OGGETTO: [ID\_VIP: 4512] Valutazione preliminare ai sensi dell'art. 6, comma 9, del D.Lgs 152/2006 e ss.mm.ii., relativa alla revisione del progetto "Adeguamento della centrale di cogenerazione da 410 MWt di Taranto (TA)". Proponente: società Eni S.p.A.

Nota tecnica.

Fig. 1 – Configurazione della centrale assentita con il decreto VIA/AIA n. 75 del 29/03/2017

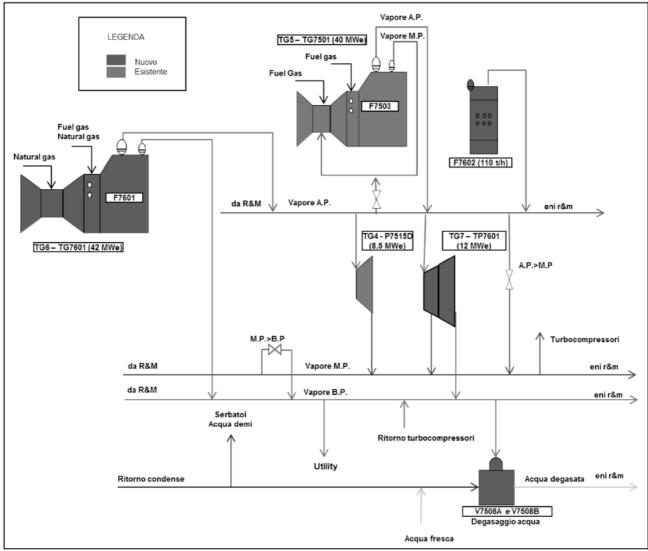
Nella fig. 1 è riportato lo schema semplificato della Centrale nella configurazione assentita con il citato decreto VIA/AIA n. 75 del 29/03/2017 e nella tab. 1 sono indicate le principali caratteristiche degli impianti previsti in tale configurazione.

Con l'istanza di valutazione preliminare in oggetto, la Società ha comunicato di voler apportare le seguenti modifiche all'assetto sopra descritto della Centrale:

- sostituzione del turbogas in progetto TG6-TG7601 e della relativa caldaia a recupero F7601 con un altro turbogas e relativa caldaia, di potenza inferiore e alimentati con diverso combustibile;
- mantenimento in esercizio delle esistenti caldaie a fuoco diretto F7502 e F7501C, alimentate con metano e fuel gas (senza fuel oil), e alla conseguente rinuncia alla loro dismissione prevista dal decreto VIA/AIA n. 75 del 29/03/2017;
- rinuncia all'installazione della nuova caldaia a fuoco diretto F7602 e della nuova turbina a vapore a contropressione TG7-TP7601, previste dal decreto VIA/AIA n. 75 del 29/03/2017.

La Società ha inoltre precisato che, rispetto al progetto autorizzato, non sarà più necessaria la realizzazione del nuovo camino denominato ME-7601 A/B in quanto le emissioni del nuovo gruppo cogenerativo saranno convogliate all'esistente camino denominato E3.

Sulla base di quanto sopra illustrato, si ritiene che il progetto presentato, comportando una variazione significativa nell'assetto impiantistico complessivo della centrale di Taranto, debba essere più opportunamente valutato nell'ambito di una procedura di valutazione ambientale ai sensi del D.Lgs 152/2006 e ss.mm.ii..
